Non conformités travaux réalisés par entreprises

NON CONFORMITES RELEVES ET TRAVAUX PROJETES

**3 4 5** ACCUEIL, ATTENTE et SANITAIRES - ech : 1/50

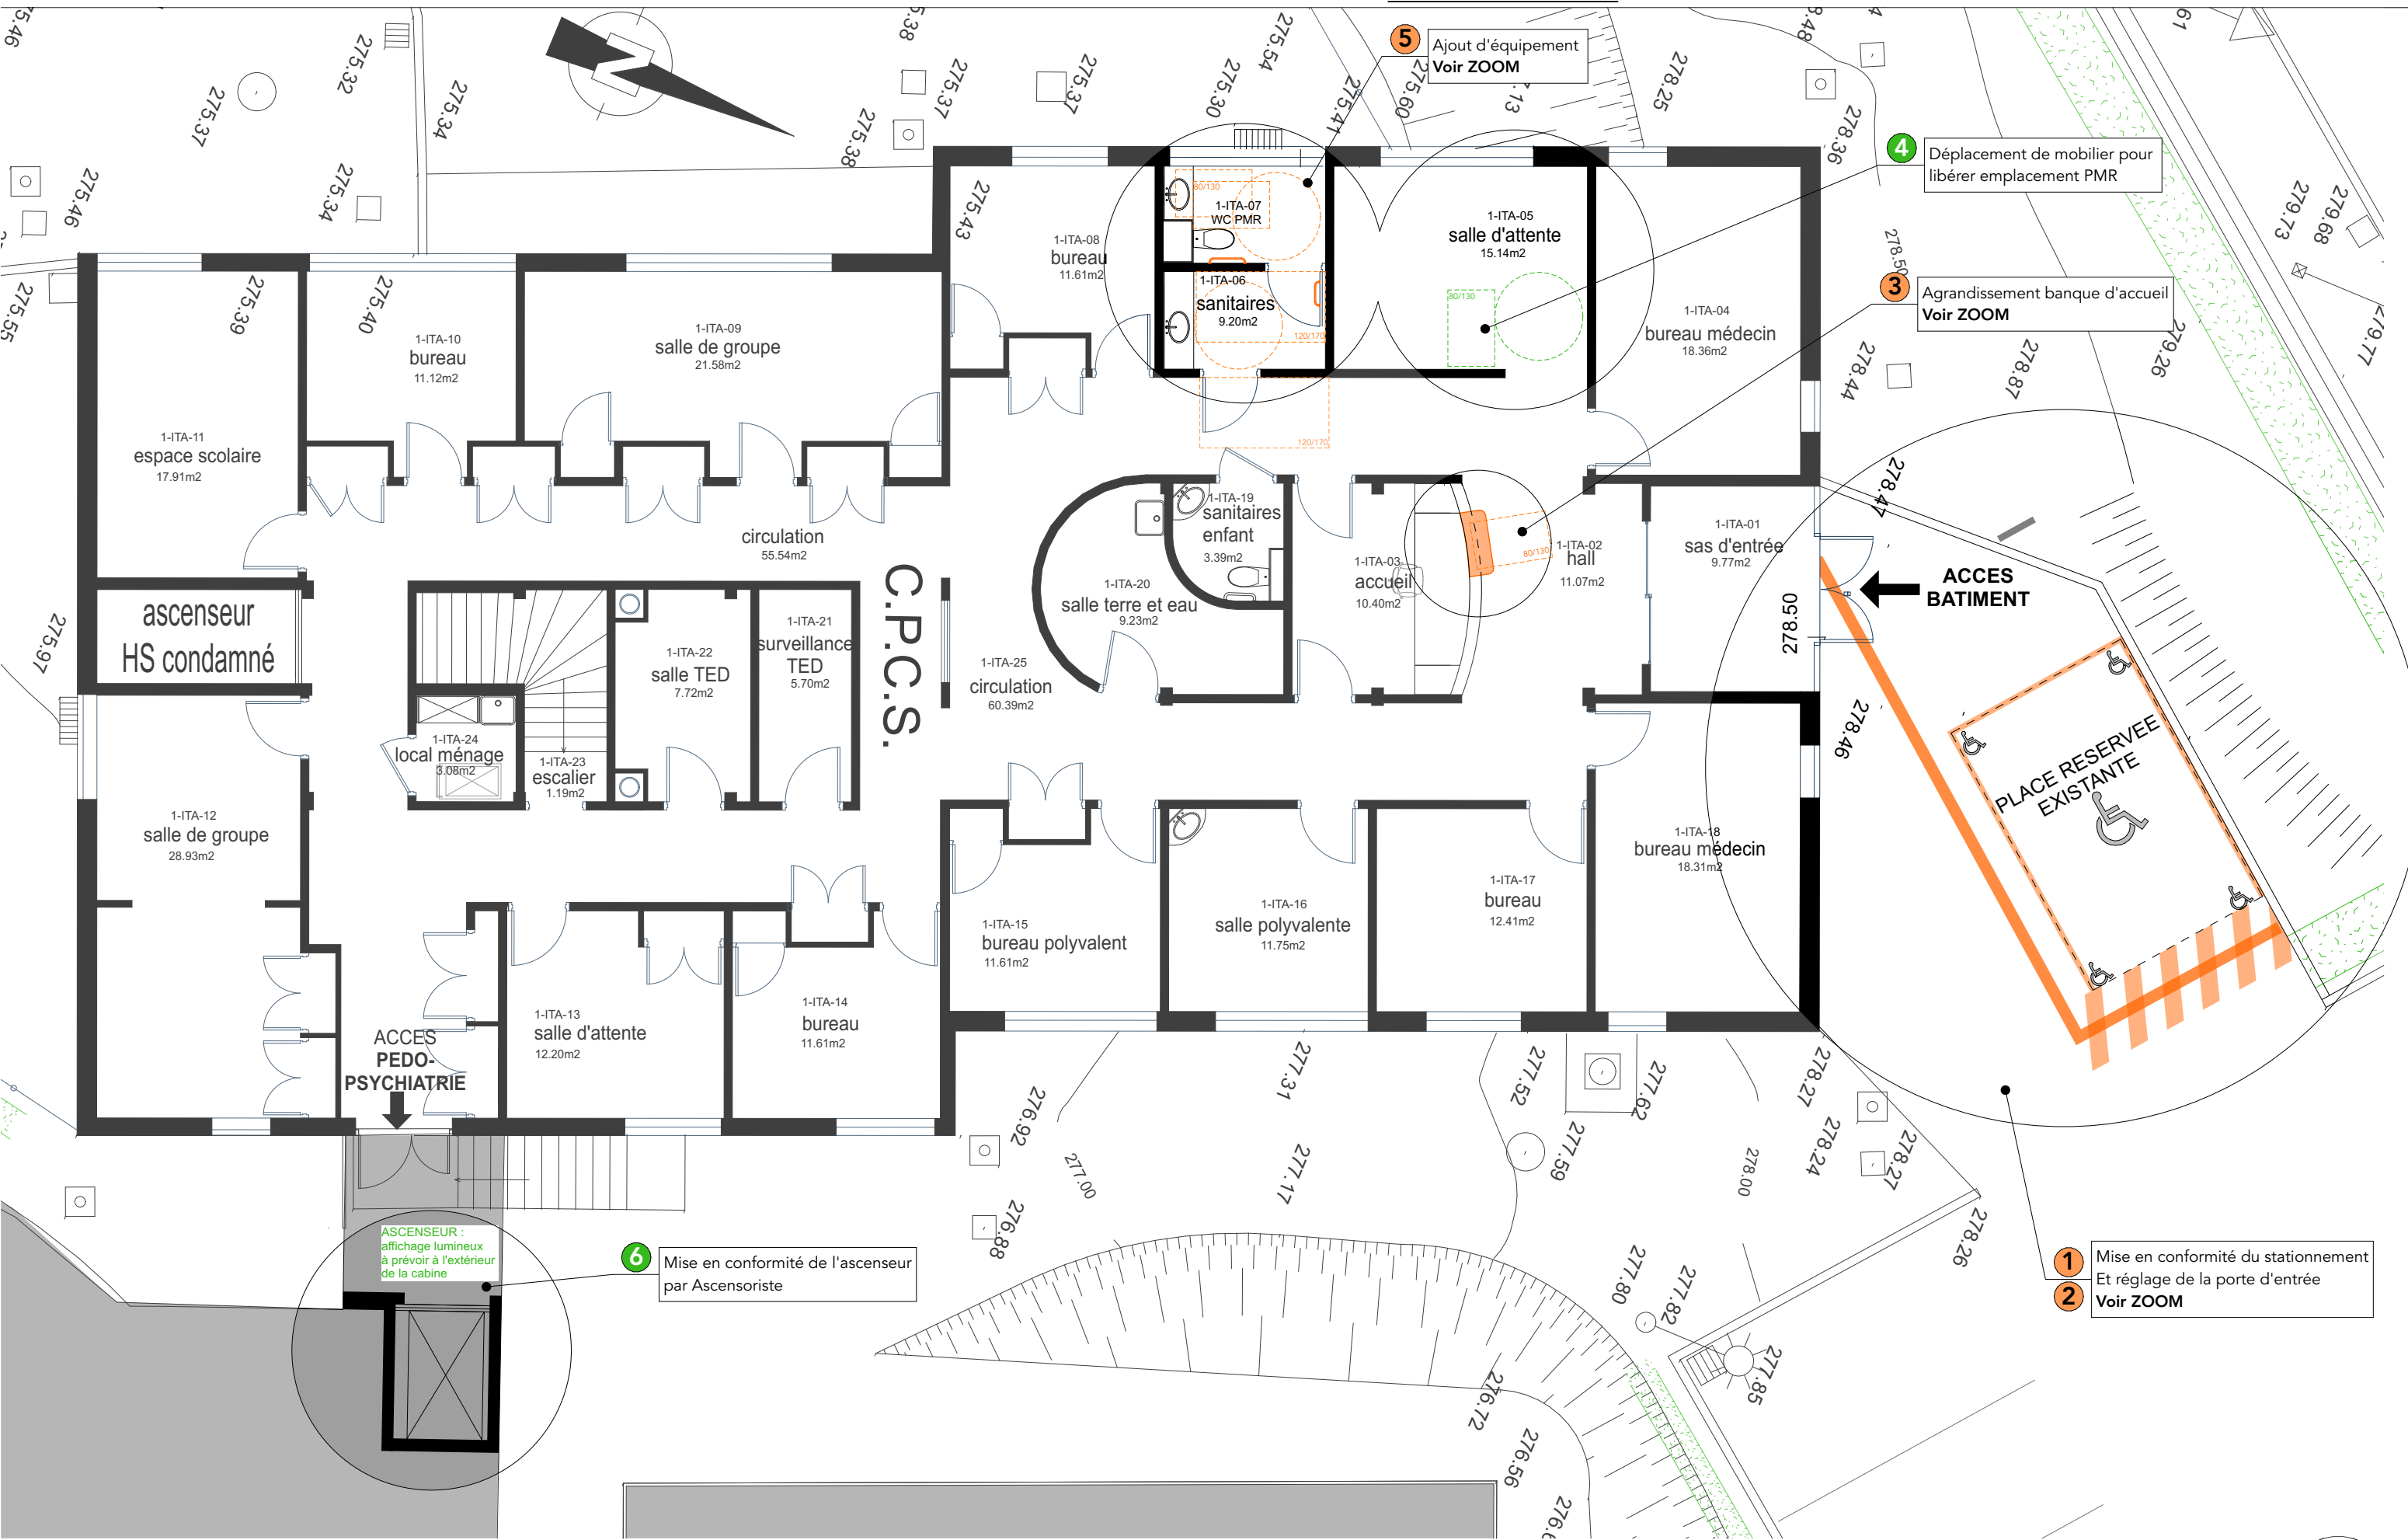
4	<b>SALLE D'ATTENTE</b> > Absence d'un espace d'attente pour une personne en fauteuil	<b>TRAVAUX PROJETES</b> Enlèvement d'un ou deux fauteuil pour libérer un espace vide de 80/130cm (gabarit d'un fauteuil)
5	<b>SANITAIRES</b> > Absence d'une barre de tirage sur porte permettant de refermer la porte derrière soi > Barre d'appui latérale trop petite ne permettant pas le transfert	<b>TRAVAUX PROJETES</b> > Remplacement de la barre de transfert situé à coté de la cuvette > Ajout d'une barre de tirage sur porte du WC
6	<b>ASCENSEUR</b> > Absence d'affichage lumineux à l'extérieur de la cabine	<b>TRAVAUX PROJETES</b> > Ajout d'un affichage lumineux sur façade extérieure de cabine (sur les 2 niveaux) > Vérifier conformité des signaux sonores

## 1 2 STATIONNEMENT ET ACCES BATIMENT - ech : 1/75

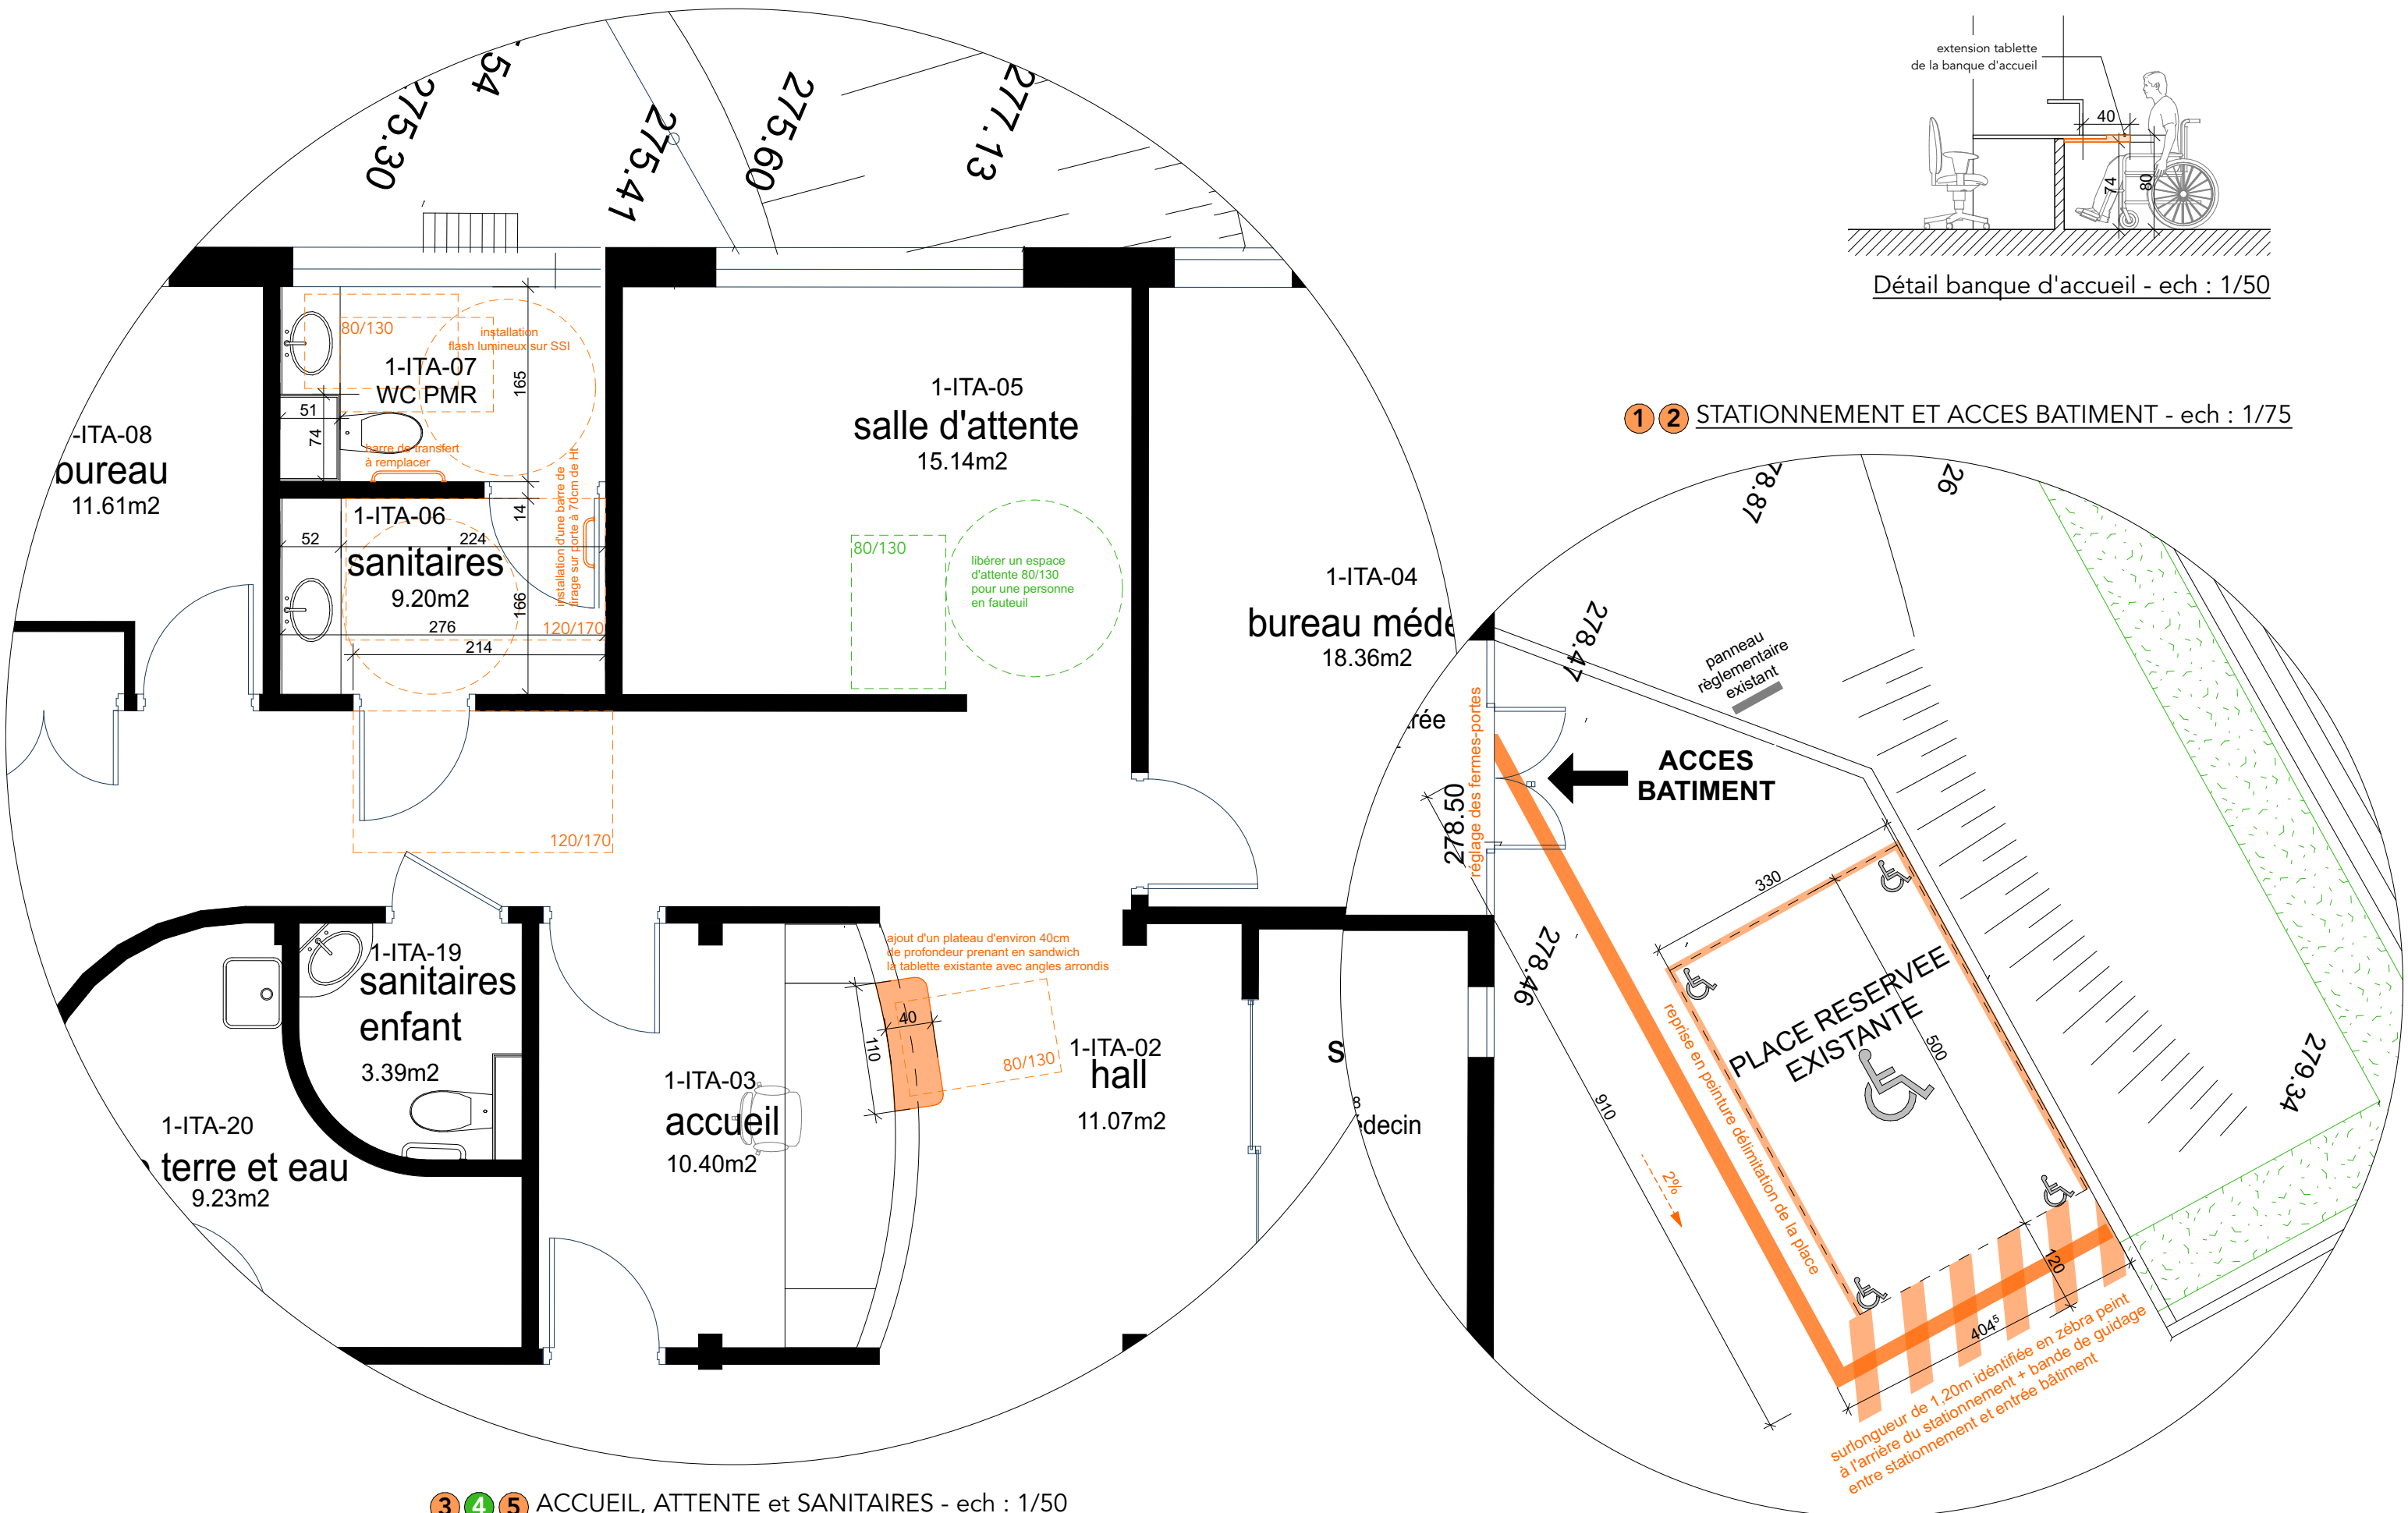
1	<b>STATIONNEMENT</b> > Absence de bande de guidage jusqu'à l'entrée du bâtiment > Le marquage au sol délimitant la place commence à s'effacer > Absence de la surlongueur de 1,20m permettant à une PMR de sortir à l'arrière du véhicule	<b>TRAVAUX PROJETES</b> > Ajout d'une bande de guidage entre la place de stationnement et l'entrée du bâtiment > Identification d'une surlongueur avec zébra peints > Reprise en peinture de la délimitation de la place de stationnement PMR
2	<b>ACCES BATIMENT</b> > Effort pour ouvrir la porte >50N	<b>TRAVAUX PROJETES</b> > Réglage du ferme porte
3	<b>BANQUE D'ACCUEIL</b> > Absence d'équipement permettant à une personne en fauteuil de se servir de la tablette sur banque d'accueil (vide sous tablette ne présentant pas la profondeur nécessaire de 30cm) > Absence de transmission du signal acoustique	<b>TRAVAUX PROJETES</b> > Ajout d'une tablette bois vernie sur banque d'accueil, prenant en sandwich la tablette existante
